Clarificarea nr. 2
la DOCUMENTAȚIA DE ATRIBUIRE
EXECUȚIE LUCRĂRI AUTOSTRADA BACAU – PASCANI
LOT 3 km 49+299 – km 77+393.70 MIRCESTI – PASCANI

Cod unic de identificare Contract: 16054368/2022/3316/S/12

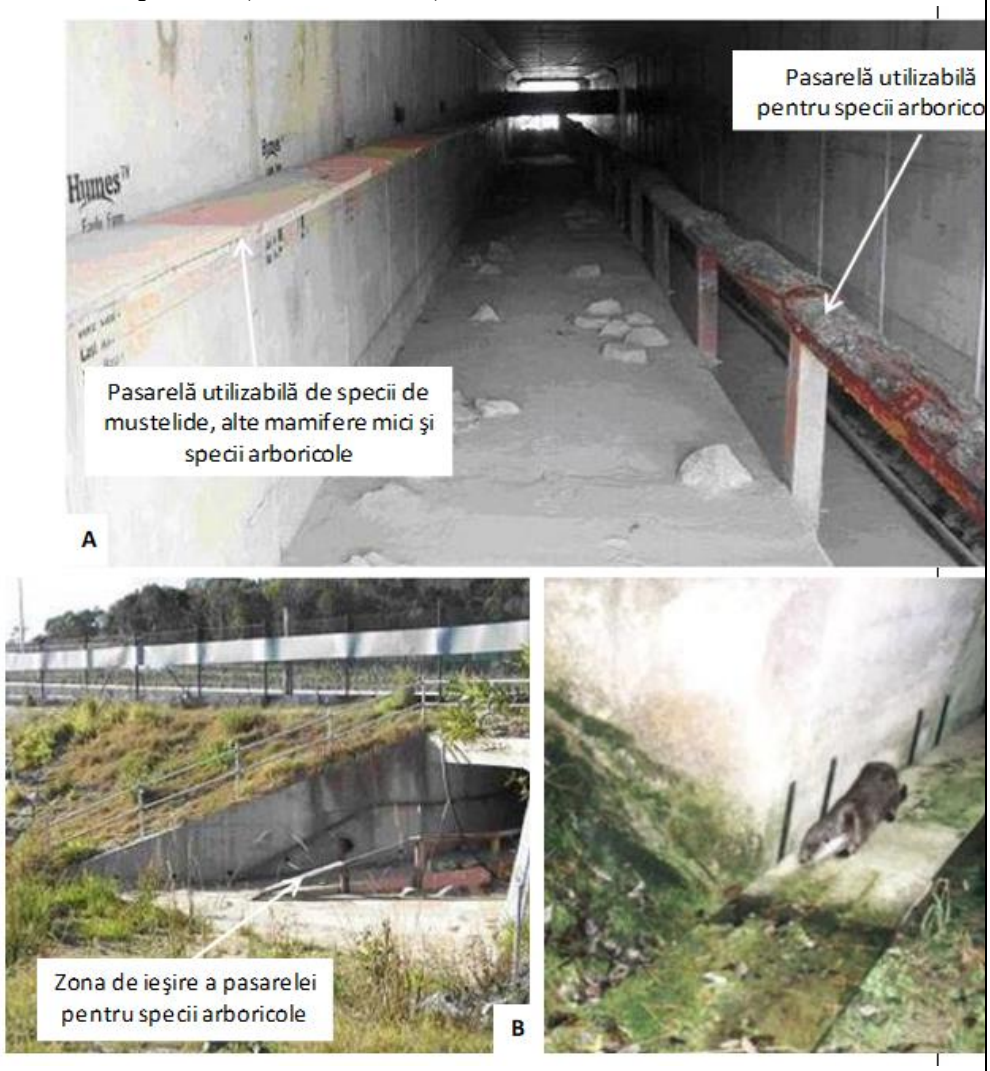
<table><tr><td>20033668</td><td>LED IZYLUM 3 - 68,9W</td><td>buc</td><td>10.00</td></tr></table>Partea desenata, in legenda aveam 20 buc. Va rugam sa ne comunicati care sunt cantitatile care trebuie luate in calcul la realizarea oferta si corelati cantitatile dintre planuri si liste.</td></tr>
<tr><td>Raspuns 171</td><td>Cantitatile care trebuie luate in calcul la realizarea ofertei sunt cele din planuri (20 buc).</td></tr>
<tr><td>Intrebare 172</td><td>In listele de cantitat avem :

<table><tr><td>20033671</td><td>LED IZYLUM 3 - 79,5W</td><td>buc</td><td>11.00</td></tr><tr><td>20033671</td><td>LED IZYLUM 3 - 79,5W</td><td>buc</td><td>21.00</td></tr></table>Partea desenata, in legenda aveam 22 buc. Va rugam sa ne comunicati care sunt cantitatile care trebuie luate in calcul la realizarea oferta si corelati cantitatile dintre planuri si liste.</td></tr>
<tr><td>Raspuns 172</td><td>Cantitatile care trebuie luate in calcul la realizarea ofertei sunt cele din planuri (22 buc).</td></tr>
<tr><td>Intrebare 173</td><td>Iluminat Nod Rutier Autostrada – Autostrada Targu Mures – Iasi km 71+374

In listele de cantitat avem :

<table><tr><td>20033692</td><td>LED IZYLUM 3 - 66,4 W</td><td>buc</td><td>16.00</td></tr></table>Partea desenata, in legenda nu se regaseste acest tip de corp de iluminat. Va rugam sa ne comunicati care sunt cantitatile care trebuie luate in calcul la realizarea oferta si corelati cantitatile dintre planuri si liste.</td></tr>
<tr><td>Raspuns 173</td><td>Cantitatile care trebuie luate in calcul la realizarea ofertei sunt cele din listele de cantitati (16 buc)</td></tr>
</table>

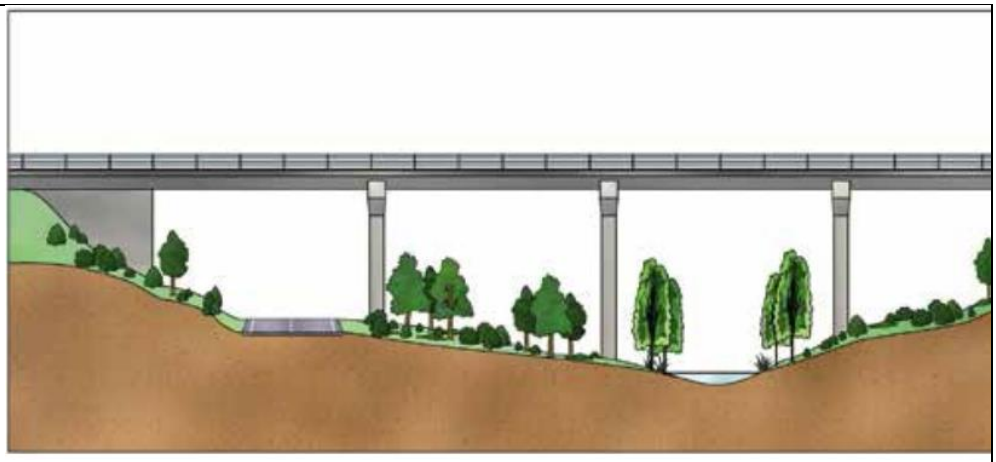
<tr><td>Intrebare 182</td><td>In foaia excel “Centralizator” lipseste pozitia corespunzatoare Capitolului 7.4. AMENAJĂRI PENTRU PROTECŢIA MEDIULUI ŞI ADUCEREA LA STAREA INIŢIALĂ. NOD RUTIER (Pascani), nefiind totalizata in pretul Contractului, valoarea corespunzatoare acestui capitol.
Pentru un tratament egal al tuturor ofertantilor, va rugam sa puneti la dispozitie listele de cantitati corectate, care sa preia in Centralizator valorile tuturor capitolelor de lucrari.</td></tr>
<tr><td>Raspuns 182</td><td>A fost revizuita foaia excel “Centralizator” prin introducerea Capitolului 7.4. AMENAJĂRI PENTRU PROTECŢIA MEDIULUI ŞI ADUCEREA LA STAREA INIŢIALĂ. NOD RUTIER (Pascani)</td></tr>
<tr><td>Intrebare 183</td><td>Facem referire la articolele DM22 si DM25 din capitolul “7.1. AMENAJĂRI PENTRU PROTECŢIA MEDIULUI ŞI ADUCEREA LA STAREA INIŢIALĂ. Autostrada” din Listele de Cantitati, articole pentru care nu exista descrieri de pret.

<table><tr><td>14</td><td>DM22</td><td>Structuri casetate (dimensiuni min. 2x2 m) pentru specii de fauna de talie mica</td><td>mp</td><td>4.428,72</td></tr><tr><td>15</td><td>DM25</td><td>Structuri casetate (dimensiuni min. 10x2 m) pentru specii de fauna de talie medie</td><td>mp</td><td>1.816,94</td></tr></table></td></tr>
</table>

Avand in vedere prevederile Acordului de Mediu referitoare la subtraversările pentru mamifere si amfibieni care se realizeaza prin podete si structuri casetate, elemente ale caror articole se regasesc deja detaliate in listele de cantitati in capitolele corespunzatoare, va rugam sa clarificati fara echivoc la ce se refera aceste articole si sa precizati aplicabilitatea acestora. De asemenea, avem rugamintea sa transmiteti descrierile de pret complete si plansele corespunzatoare acestor articole.
Raspuns 183	Se elimina articolele DM22 si DM25 din cadrul listelor de cantitati „7.1. AMENAJĂRI PENTRU PROTECŢIA MEDIULUI ŞI ADUCEREA LA STAREA INIŢIALĂ. Autostrada”.
Intrebare 184	Facem referire la articolul DM 23 Amenajari subtraversari din lista de cantitati “7.1. AMENAJĂRI PENTRU PROTECŢIA MEDIULUI ŞI ADUCEREA LA STAREA INIŢIALĂ. Autostrada” cu cantitatea de 11,95 ha. Avand in vedere cantitatea foarte mare de lucrare precum si faptul ca: - descrierea de pret nu ofera informatii propriu-zise referitoare la lucrarile care trebuie executate, dupa cum urmeaza: „DEFINITIE Aceasta descriere se aplica pentru procurarea si montarea amenajarilor necesare subtraversarilor prevazute pentru mamifere mici. Lucrarea se executa in conformitate cu prevederile proiectului si a conditiilor din acordul de mediu. DM 05.2 DESCRIEREA LUCRARILOR Lucrarea consta din: - Procurarea materialelor, manoperei, utilajelor si echipamentelor in conformitate cu desenele si specificatiile furnizorului; - Transportul tuturor materialelor, inclusiv asigurarea mijloacelor de transport; - Executia unui substrat similar celui natural, preferabil un mozaic de substrate diverse (atât zone acvatice, cât şi zone nisipoase sau acoperite de sol). - dotarea subtraversarilor cu structuri adiţionale care să reprezinte un atractant pentru specii, pe baza preferinţelor şi particularităţilor de deplasare a acestora - Curatarea zonei de lucru. DM 05.3 MASURATORI SI PLATI Plata pentru amenajările necesare subtraversărilor se va face pe hectar (ha).” - prevederile Acordului de Mediu referitoare la subtraversările pentru mamifere si amfibieni care se realizeaza prin podete si structuri casetate, elemente ale caror articole se regasesc deja detaliate in listele de cantitati, in capitolele corespunzatoare; - faptul ca nu exista specificatii clare referitoare la amenajarea subtraversarilor in cadrul Specificatiilor Tehnice. Va rugam sa clarificati fara echivoc la ce se refera acest articol si sa precizati aplicabilitatea acestuia.

Raspuns 184	Suprafaţa de 11,95 ha include atât subtraversările speciale pentru faună cât şi celelalte structuri (poduri, podeţe, alte structuri casetate) ale autostrăzii ce pot fi amenajate pentru deplasarea faunei. Pentru subtraversările realizate pentru speciile de faună de dimensiuni mici, este necesară dotarea acestora cu structuri adiţionale care să reprezinte un atractant pentru specii, pe baza preferinţelor şi particularităţilor de deplasare a acestora. Este recomandată existenţa la nivelul subtraversărilor a mai multor nivele diferite, şi a
